Deckblatt - 12.09.2019

Baumaßnahme: **Elektrifizierung der AKN - Strecke A1**
 S21 Eidsstedt - Kaltenkirchen
 Planfeststellungsabschnitt 2: Landesgrenze FHH / SH - Kaltenkirchen
 km 11,1+26 - km 34,50+00

Planinhalt: **Lageplan zur Planfeststellung**
 gem. § 18 AEG
 km 20,3 - 21,0
 Gemarkung Quickborn

Streckenkilometer: km 20,3 - 21,0
 Plannummer: SE15037-GP-250-a
 Maßstab: 1:500

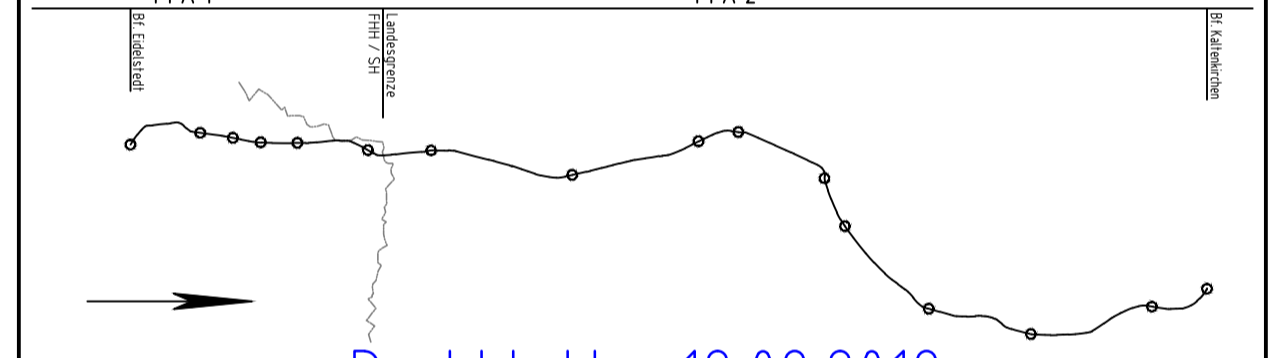
Nr.	Änderungen	Datum	Name
a	Maste 1293, 1295 und 1297 im Bereich Fahrradstellanlage und Parkhaus verschoben. Planfeststellungsgrenze geändert bei Mast Nr. 1294 bis 1297, 1299 bis 1305, 1307, 1316 und 1318, sowie zwischen den Masten Nr. 1294 und 1304, 1305 und 1306, 1307 und 1308, 1309 und 1310, 1311 und 1312, 1313 und 1314, 1315 und 1316, 1317 und 1318, 1319 und 1320, 1321 und 1322 westlich der Gleise.	12.09.2019	Wabs
